R2	Aktualizace PD dle přípravy vnitřní požadavků SŽ	01.2021	
ZMĚNA		DATUM	PODPIS

Stupeň dokumentace	Projektová dokumentace pro provedení stavby (DPS) Změna R2 - Aktualizace PD - úpravy VH dle požadavků SŽ
Název stavby	Rekonstrukce výpravní budovy v žst. Beroun
Charakter stavby	Rekonstrukce
Místo stavby	Nádraží 129, 266 01 Beroun
Obec	Beroun [531057]
Okres	Beroun
Katastrální území parcely	Beroun [602868] 4144/1

4 SOUPIS POŽADOVANÝCH DODATEČNÝCH ÚPRAV VÝPRAVNÍ HALY

Slučování nájemních jednotek a další navržené úpravy

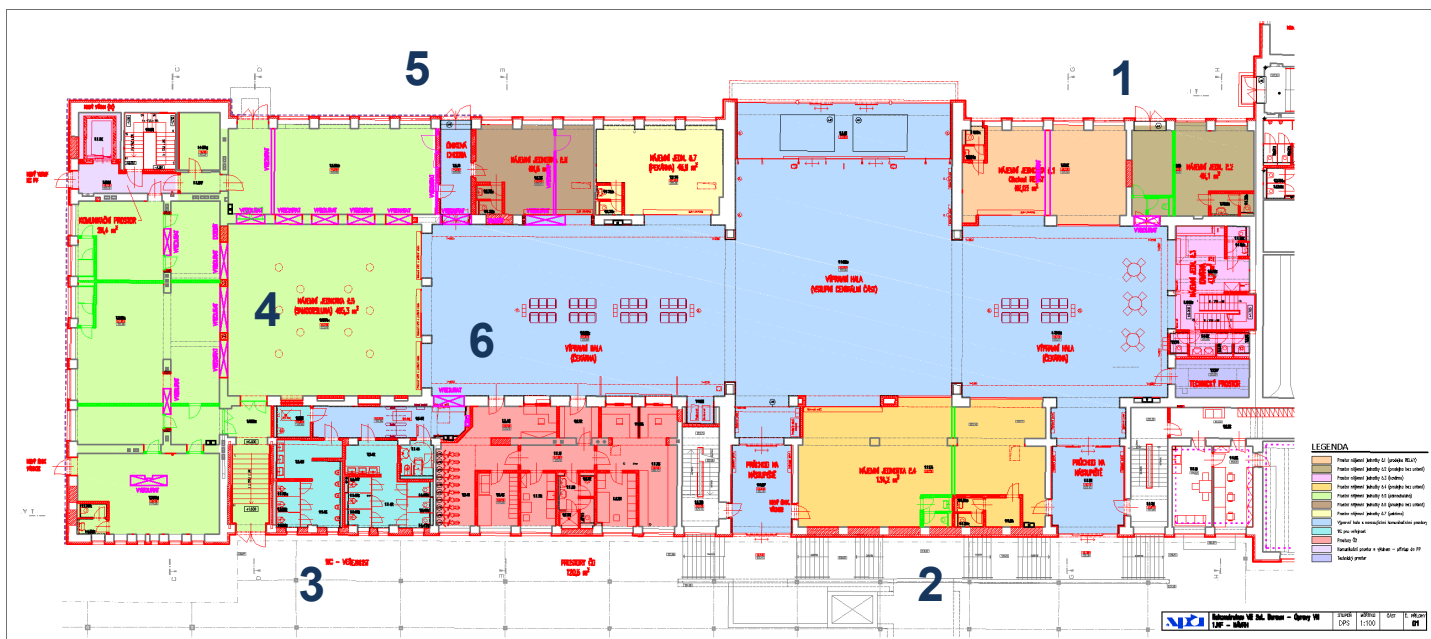
- vyznačení původně navržených a v novém návrhu nerealizovaných stěn a příček
- vyznačení nově bouraných konstrukcí

V tomto prostoru se původně navržené 3 jednotky redukuje na 2 jednotky z důvodu navýšení plošných výměr jednotek v souvislosti s požadavky nájemců. V prostoru je přeřešena původní dispozice jednotek – je vybourána jedna stávající dělicí stěna a zrušena původně navrhovaná nová vestavba. Vstup do nájemní jednotky NJč.1 bude nově osazen rolovací mříží, do nájemní jednotky NJč.2 budou z VH vybourány nové vstupní dveře. S případným zpětným rozdělením na 3 jednotky se neuvažuje.

V tomto prostoru se původně navržené 2 jednotky spojují do jedné jednotky z důvodu navýšení plošné výměry jednotky v souvislosti s požadavky nájemců. V prostoru je přeřešena původní dispozice jednotek - je vybourána jedna stávající dělicí příčka a zrušena část původně navrhované nové vestavby. Vstup do nájemní jednotky bude nově osazen rolovací mříží. Rozvody sítí TZB budou připraveny pro možnost případného zpětného rozdělení na 2 jednotky.

Původní dispozice toalet se dvěma záchody pro imobilní, oddělenými toaletami pro muže a ženy, úklidovou komorou a samostatnou přebalovací kabinou je zcela přeřešena. Nově jsou v prostoru navrženy samostatné toalety pro muže a ženy, samostatné úklidová komora s možností parkování úklidového stroje a jedna integrovaná toaleta pro imobilní s přebalovacím pultem. Podrobně viz půdorys 1NP část A.

V tomto prostoru se původně navržené 3 jednotky a druhá čekárna VH spojují do jedné jednotky z důvodu navýšení plošné výměry jednotky v souvislosti s požadavky nájemců. V tomto prostoru se předpokládá velká prodejní jednotka typu samoobsluhy. V prostoru je přeřešena původní dispozice jednotek – v prostoru je navrženo vybourání všech nenosných stěn a příček, dále pak vybourání částí nosných stěn pro maximální otevření prostoru. Původní nová vestavba je zrušena. Vstupní průchody z VH budou osazeny rolovací mříží s integrovanou požární roletou.

Prostory dříve vyjmuté z rekonstrukce z důvodu pronájmu těchto prostor MěÚ Beroun budou nově začleněny do rekonstrukce VH. Část prostor bude začleněna do NJč.5, v části bude realizována nová úniková chodba z VH a ze zbylé části bude vytvořena nová nájemní jednotka NJ č. 6. V rámci úprav budou vybourány stávající dělicí stěny, probourány nové vstupní dveře do únikové chodby a vybourán resp. rozšířen vstup do nové nájemní jednotky. Vstup do nové jednotky bude osazen rolovací mříží.

Vstupní průchod do prostoru veřejných toalet bude rozšířen na šířku 2000mm. Vstupní otvor bude nově opatřen rolovací mříží.
